改善箇所説明図

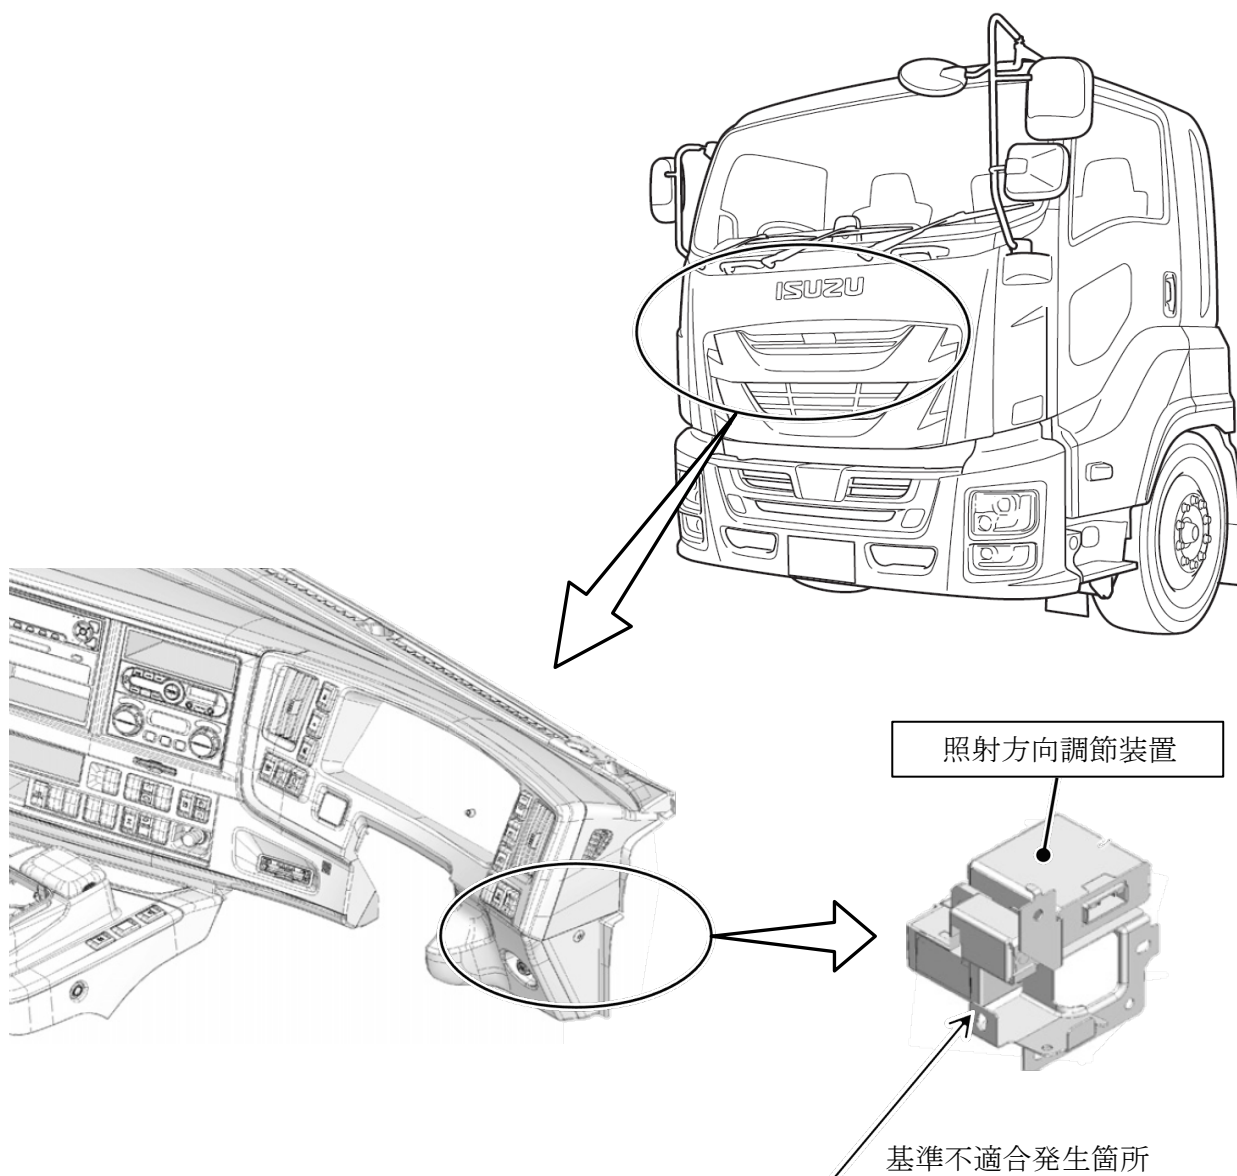
配光可変型前照灯の照射方向調節装置において、車両設定値が不適切なため、積車時に光軸が正しく調整されず下方向にずれることで、保安基準に適合しないおそれがある。

全車両、照射方向調節装置の設定値を書き換える。

識別：助手席側ドア開口部のドアストライカ右下に、識別ペイント（黒色）を塗布する。
